# **Expertise**

**BÜ 39,5 Tangerhütte**  
auf der Strecke 6402  
**Magdeburg - Stendal**

**Untersuchung der Auswirkungen  
auf die Belange des BÜ beim  
Umbau der Einmündung  
Zufahrt Busbahnhof und Norma-Markt**

Anlage 1 Ausschnitt Flächennutzungsplan mit Darstellung Schleppkurven

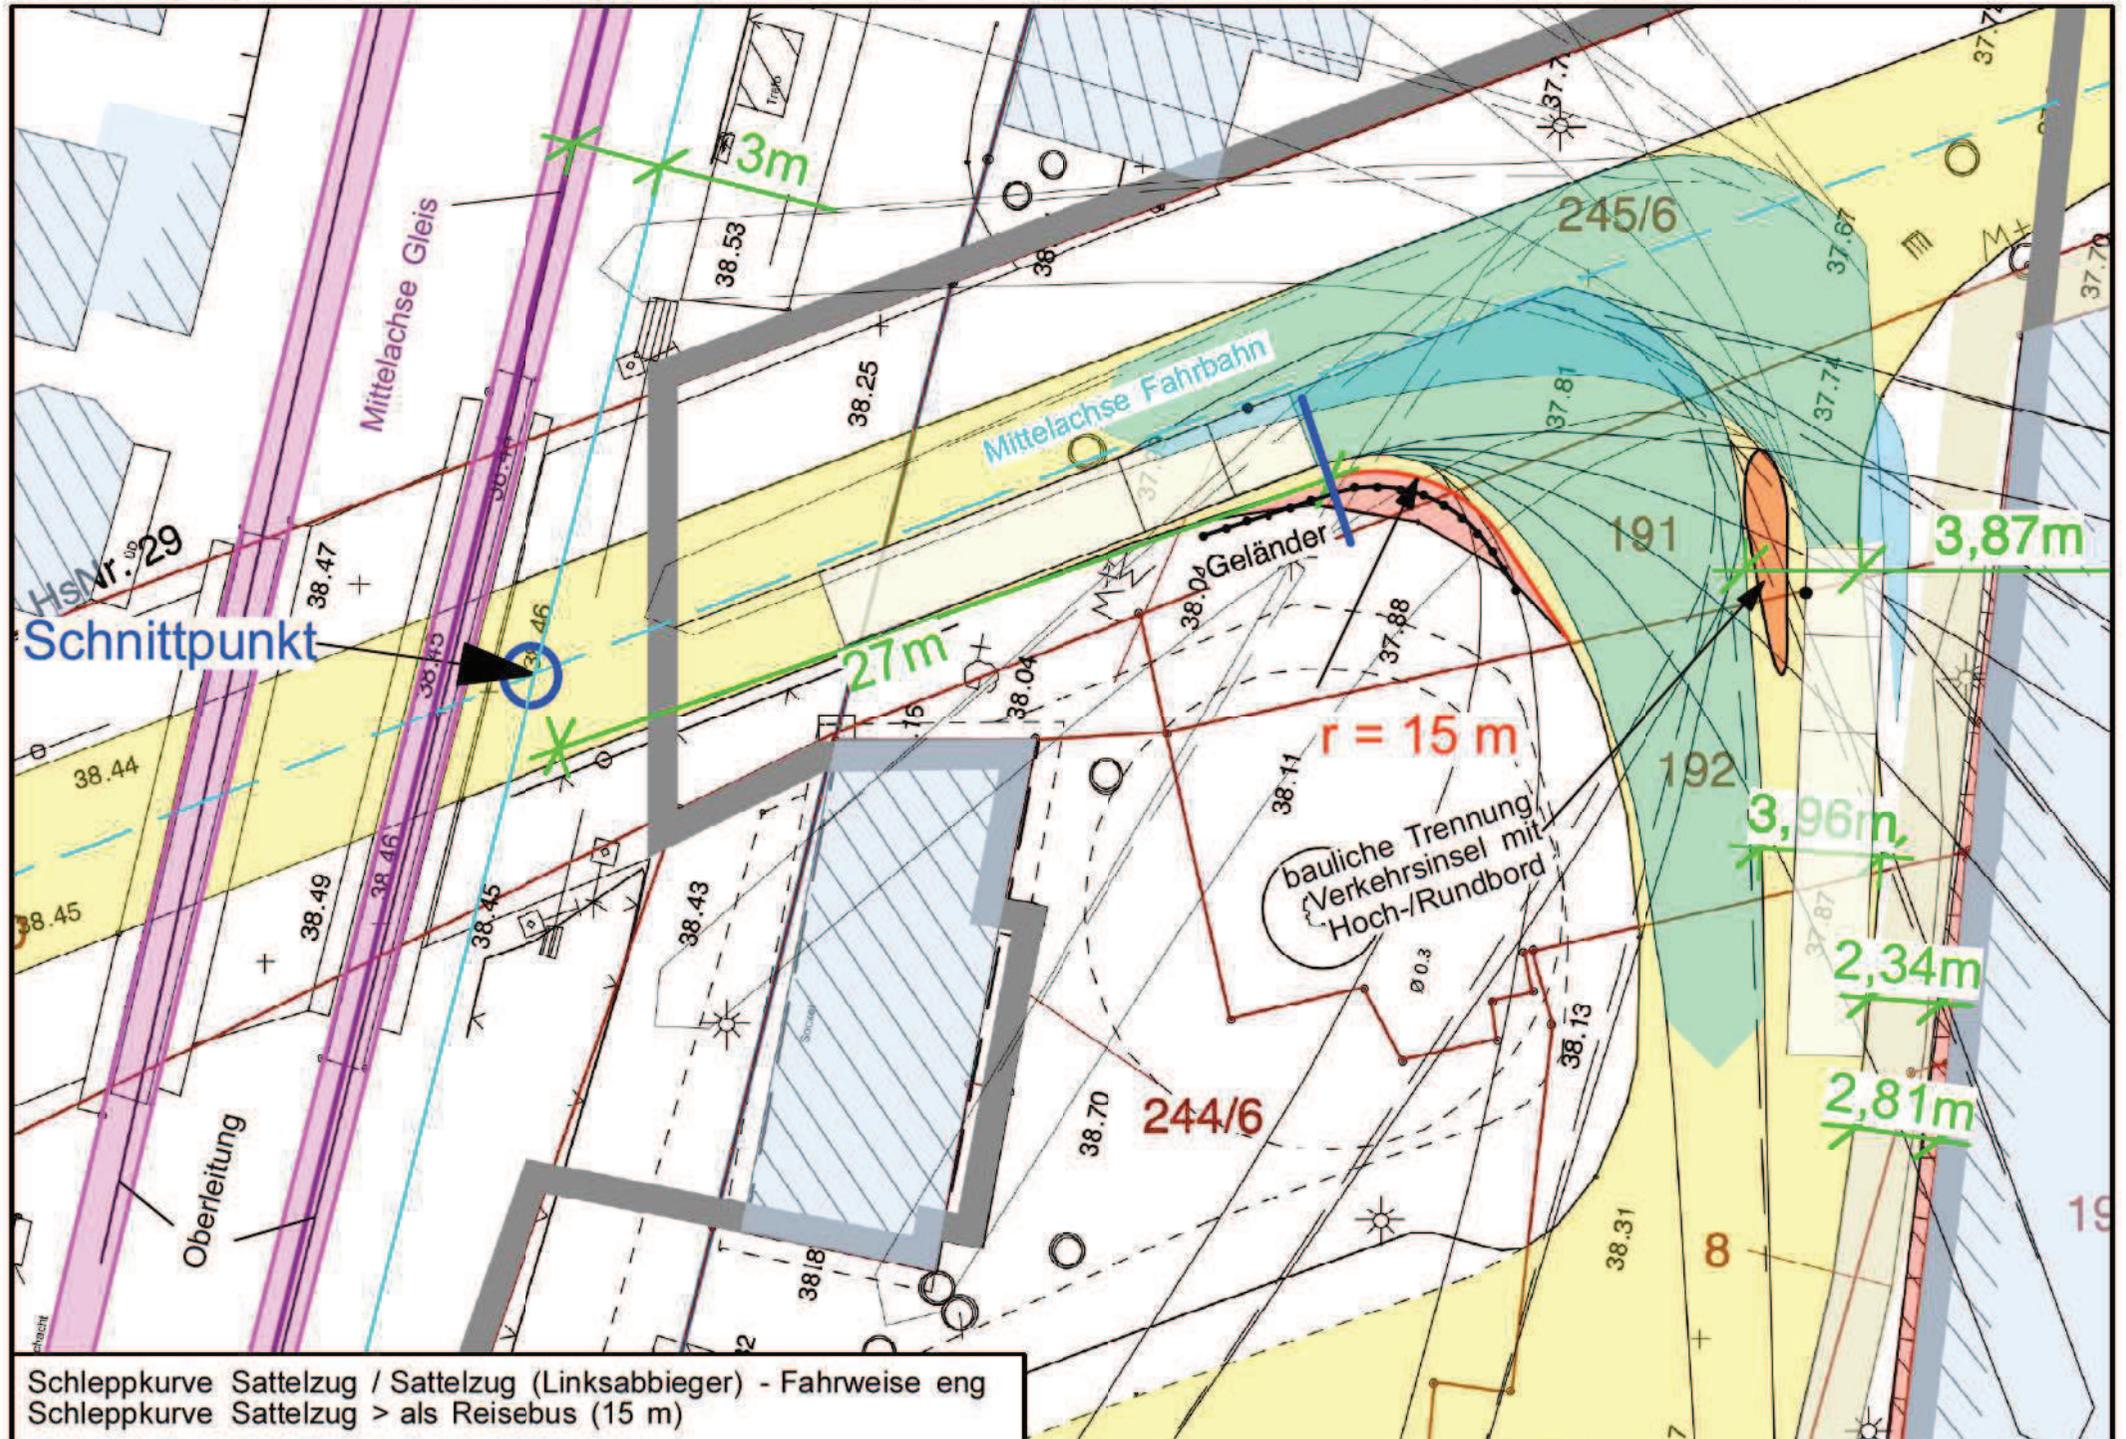
Zudem müssen bei der Gestaltung der Einmündung die folgenden Aspekte berücksichtigt werden, um einen Rückstau auf den BÜ zu vermeiden:

- 1.) Anordnung einer Verkehrsinsel (Fahrbahnteiler) in der Einmündung zur baulichen Trennung der Fahrspur für Rechtsabbieger aus Richtung BÜ in Richtung Busbahnhof/Norma-Markt von der Fahrspur für Fahrzeuge, die in die Bismarckstraße einbiegen. Damit wird die Freihaltung der gesamten Schleppkurve des Rechtsabbiegers sichergestellt.
- 2.) Einbau eines Geländers im Zuge der Bismarckstraße zur Führung der Fußgänger und Radfahrer zu einer Querungsmöglichkeit über die Einmündung außerhalb des 27m-Bereiches, um eine Abhängigkeit der BÜ-Räumung von parallelem Fußgängerverkehr ausschließen zu können.

Mit beiden Maßnahmen wird eine Behinderung von Fahrzeugen, die den Räumereich des BÜ verlassen, ausgeschlossen.
